## ACLARACIÓN NOTA DEIA-DEEIA-AC-0074-0106-2022

**Proyecto:** “EXTRACCIÓN DE MINERALES NO METÁLICOS (GRAVA DE RÍO) E INSTALACIÓN DE CANTERA PARA PROCESO DEL MATERIAL EXTRAÍDO”

**Promotor:** INVERSIONES RÍO SOLES, S.A.

MAPA DE UBICACIÓN DE PUNTO DE EXTRACCIÓN.

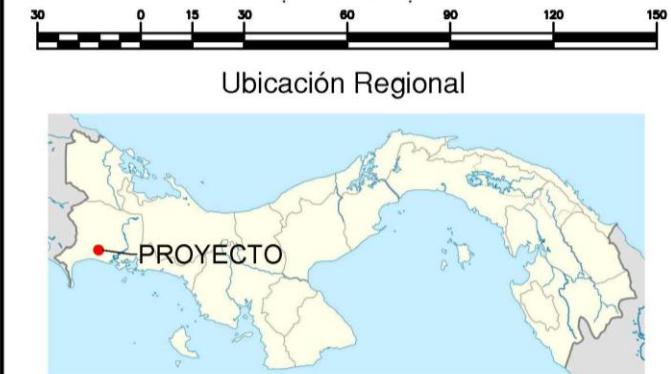
- a. Aclarar y definir la ubicación correspondiente a la Zona de extracción (Zona A o Zona B) con sus respectivas coordenadas. Representar en planos.

- b. Aclarar dentro de qué margen del río en la Zona A se extraerá el material o si se extraerá de ambos márgenes del río y representar en mapa, ubicación del o los puntos de extracción.
- c. Presentar coordenadas de ubicación UTM del margen o márgenes del área donde se extraerá el material de la Zona A e indicar área.
- d. Aportar la cantidad (volumen) aproximado de material de extracción en la Zona A.
- e. Aclarar si existen caminos de acceso habilitados para el transporte de material desde la zona de extracción (Zona A), utilizando vado 2 y vado 1 hasta el área de cantera.
- f. Presentar coordenadas de ubicación del alineamiento de estos caminos de acceso (de existir) e indicar sus longitudes.

- a. Cabe señalar que se considera el sitio de extracción la Zona A (24,607.11 m<sup>2</sup>). Debe tenerse en cuenta que siguiendo lo establecido en Artículo 9 de la Ley No. 32 de 9 de febrero de 1996 se disminuyó el área de la zona de extracción (Zona A) de 62,000 m<sup>2</sup> en el EsIA presentado a 24,607.11 m<sup>2</sup>, ya que una parte del polígono presentado en el EsIA se encontraba a menos de 500 m de distancia del Residencial Villa Julie.

Ver en **ANEXO N° 1. MAPA DE UBICACIÓN DE PUNTO DE EXTRACCIÓN.**

- b. Se debe mencionar que se considera la extracción del material en el lado derecho del Río después de considerar la línea de protección; Ver en **ANEXO N° 1. MAPA DE UBICACIÓN DE PUNTO DE EXTRACCIÓN** y **ANEXO N° 2. PLANO DE SECCIONES DE ZONA DE PROTECCIÓN (ZONA A) Y ALINEAMIENTO DE CAMINO DE ACCESO ENTRE ZONA A Y CANTERA.**
- c. Se presenta en este documento en la Respuesta N°2 (literal "a") las coordenadas de sección de zona de protección de la Zona A, de igual manera

PLANO DE SECCIONES DE ZONA DE PROTECCIÓN  
(ZONA A) Y ALINEAMIENTO DE CAMINO DE ACCESO  
ENTRE ZONA A Y CANTERA.

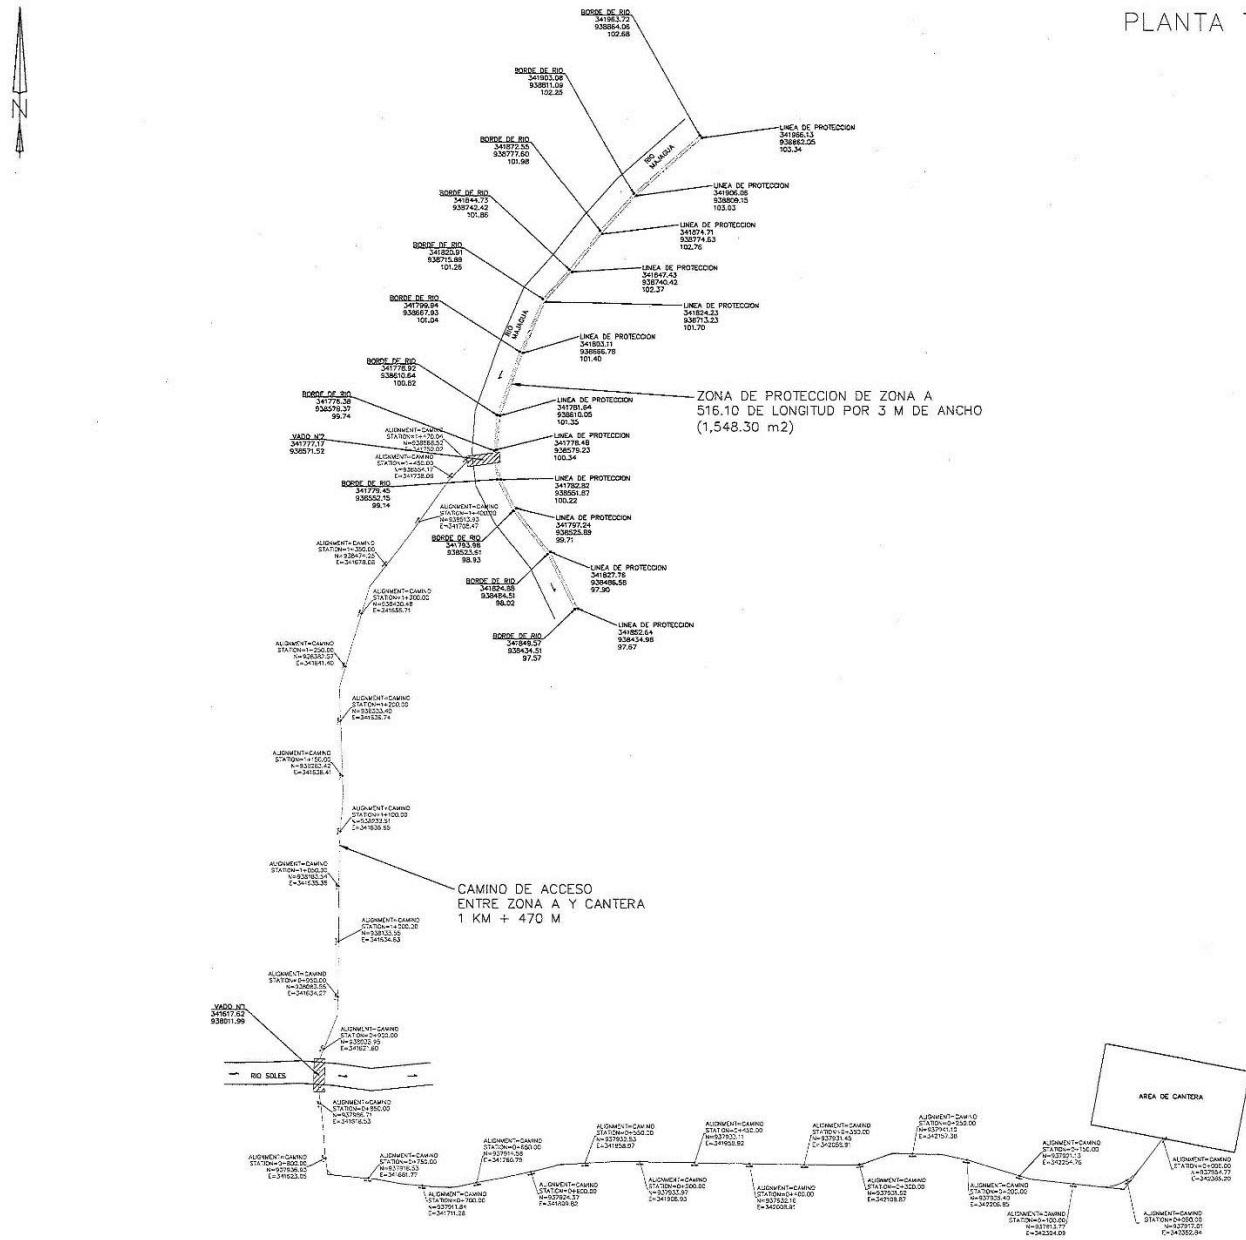
- Verificar y aportar coordenadas de las dimensiones de la sección de protección de la Zona A, de la fuente hídrica donde se realizará la extracción de material e indicar el ancho y longitud de dicha sección. Además, representar gráficamente mediante planos.

- Se presenta a continuación las coordenadas UTM de las dimensiones de la sección de protección de la Zona A la cual tiene un área de 1,548.30 m<sup>2</sup>

Ver en **ANEXO N° 2. PLANO DE SECCIONES DE ZONA DE PROTECCIÓN (ZONA A) Y ALINEAMIENTO DE CAMINO DE ACCESO ENTRE ZONA A Y CANTERA.**

MAPA DE DISTANCIAS DE LOS SITIOS COLINDANTES Vs  
EL SITIO DE EXTRACCIÓN.

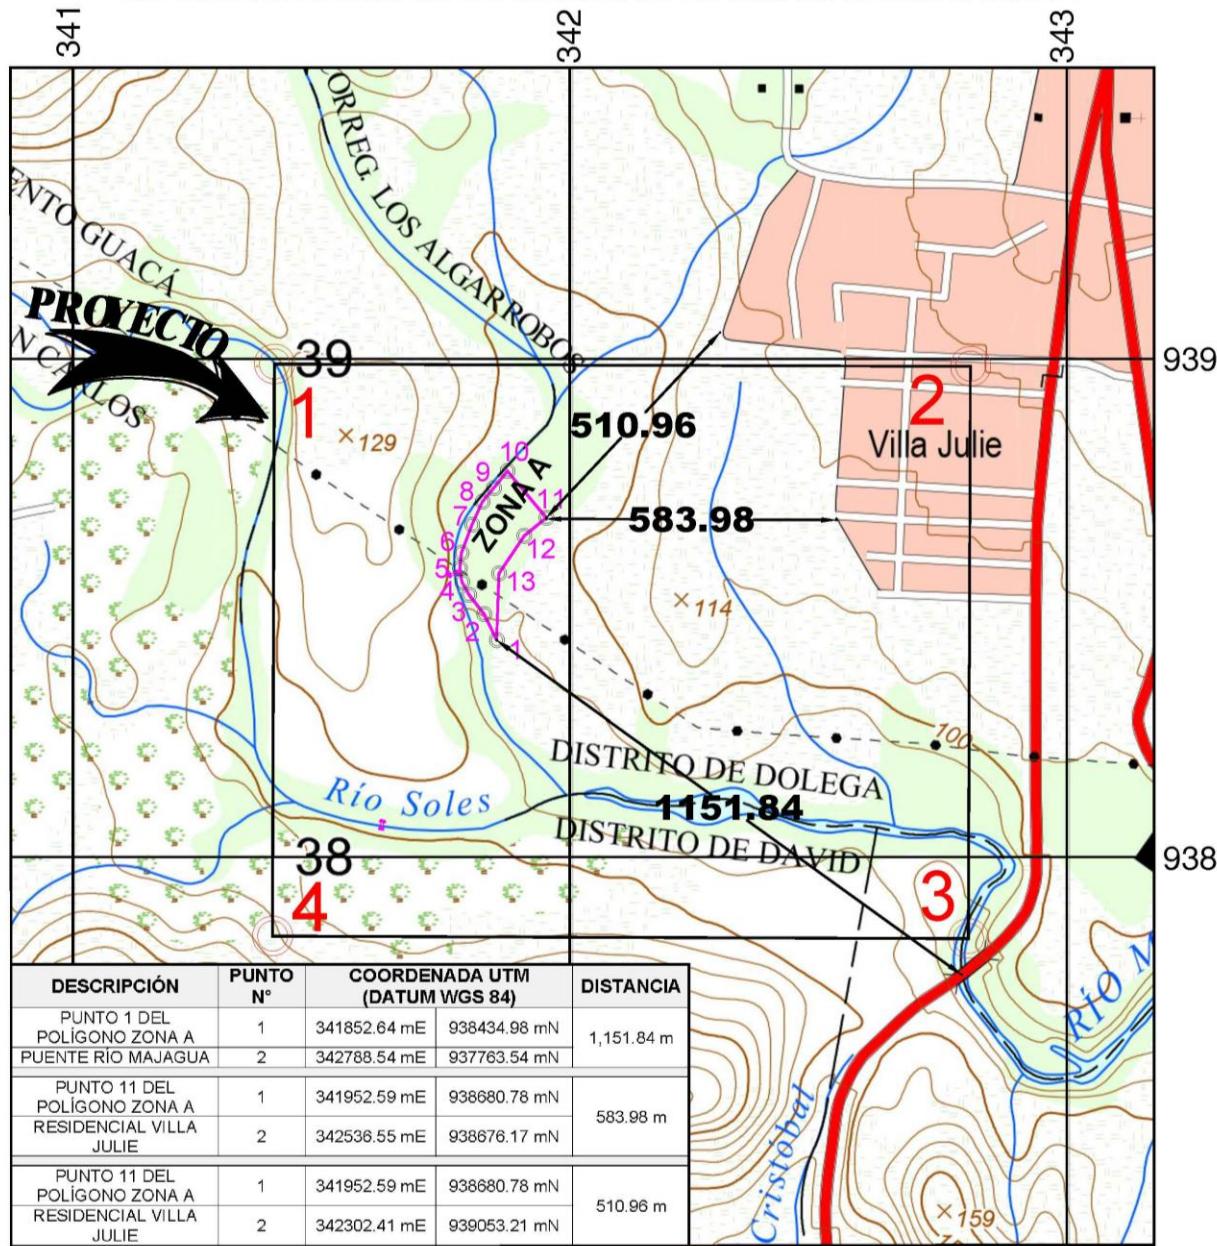
- a. Aclarar y presentar mapa o plano, donde se visualicen las distancias mínimas de los sitios colindantes a la zona de extracción (Zona A) del proyecto (áreas pobladas, carreteras, puentes) con sus respectivas coordenadas de ubicación, en consideración de lo dispuesto en el Artículo 9 de la Ley No. 32 de 9 de febrero de 1996.

- a. Se debe recalcar lo expresado en la Respuesta 1 literal (a), del presente documento. Ver en **ANEXO N° 3. MAPA DE DISTANCIAS DE LOS SITIOS COLINDANTES Vs SITIO DE EXTRACCIÓN**; a continuación, se presentan las Coordenadas UTM de las distancias solicitadas.
